海曙区段塘街道南都未来社区建设项目

图纸问题设计答疑

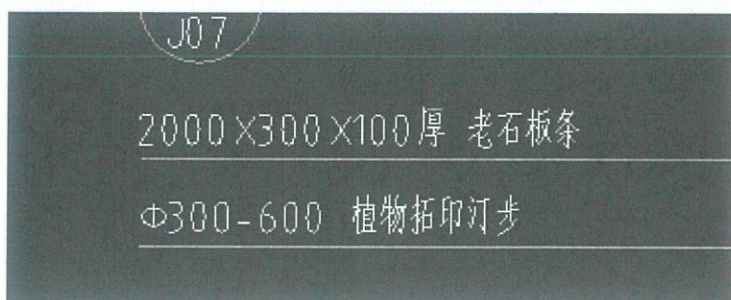
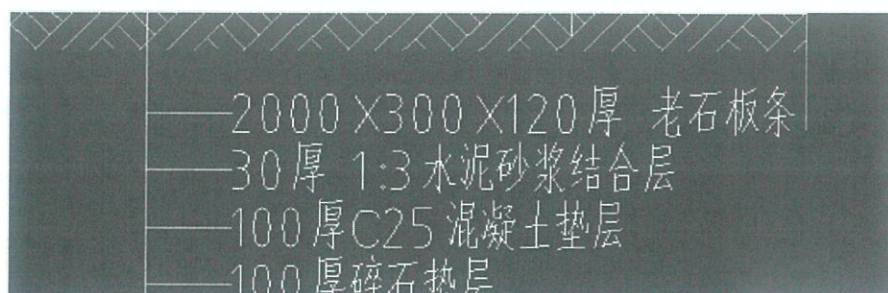
2. 红枫 B， d10.1-12， 信息价中存在跨档， 是否与信息价统一？

信	10	红枫	d10.1-11	株	1213	1322	9 %	2022-12-15
信	11	红枫	d11.1-12	株	1352	1474	9 %	2022-12-15

回复：红枫按照 d10.1-11。

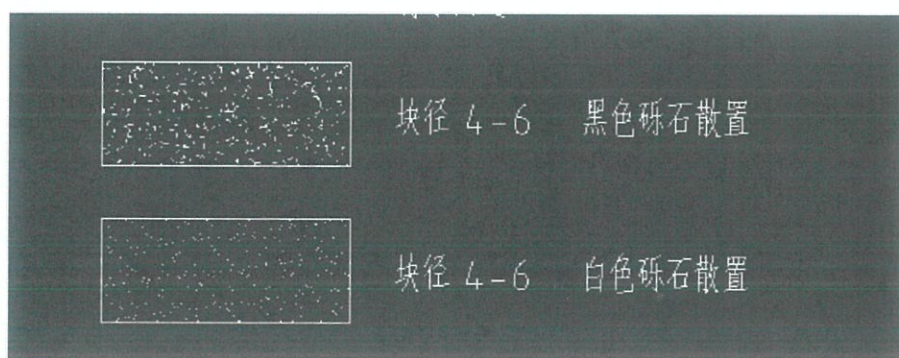
4. 索引图老石板条厚度，不锈钢尺寸等与详图不符，以哪个为准？

回复：按 120 厚的，以详图为准。

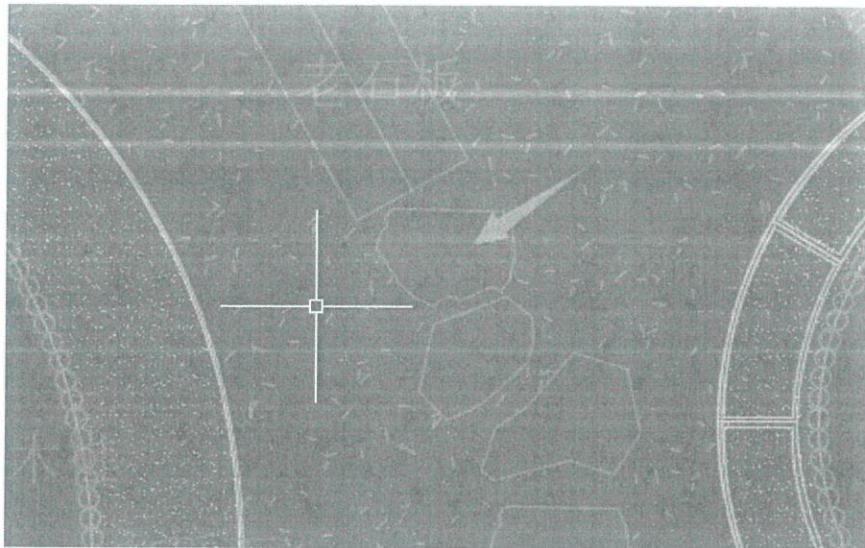
5. 植物拓印汀步基础做法是否同胶粘石基础，且胶粘石粒径图纸未统一

6. 未注明此部分块石材质及厚度

块径800—1000X60厚 不规则老石板汀步

回复：是的，胶粘石颗粒按详图直径 6-9，以详图为准。

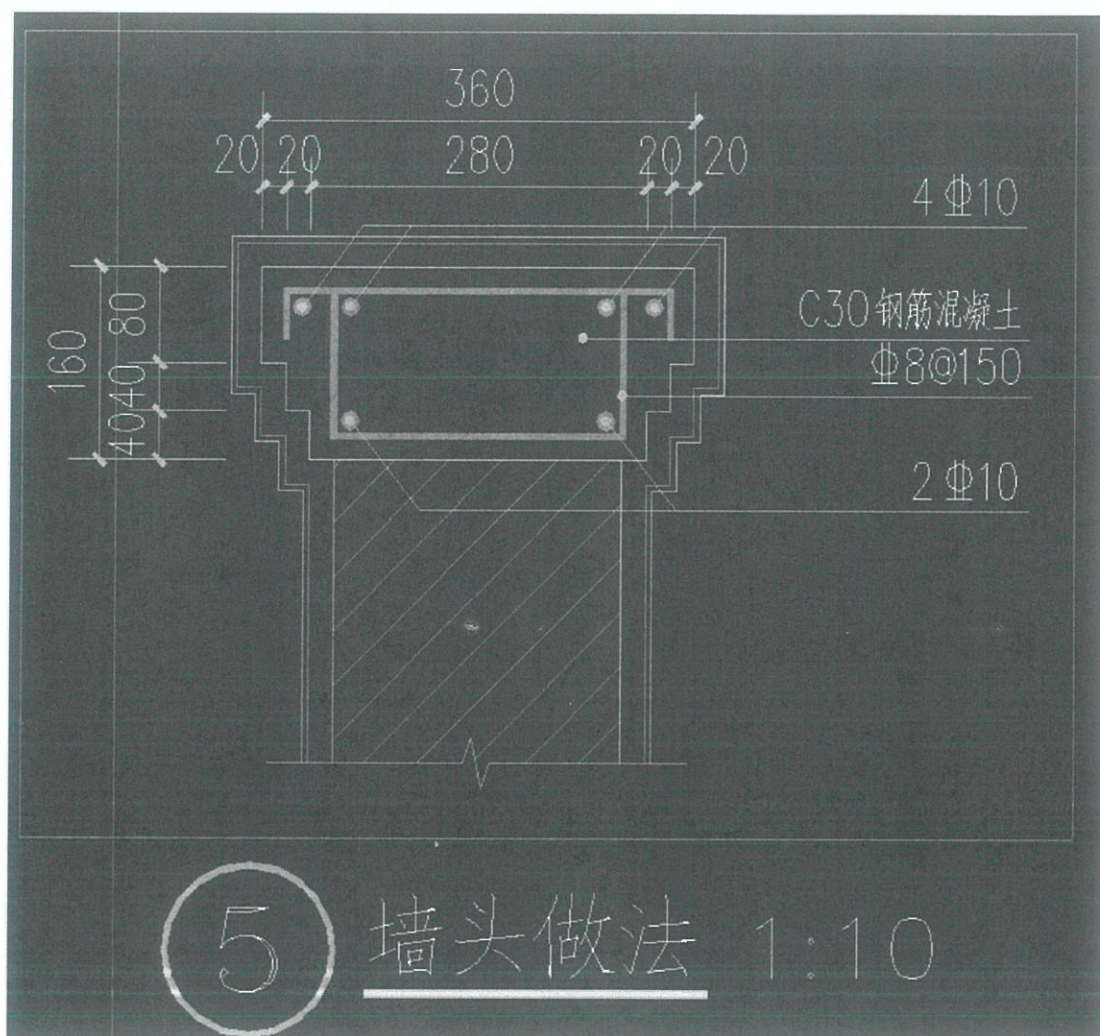
8. 新建围墙墙头无详图

回复: 按下图考虑
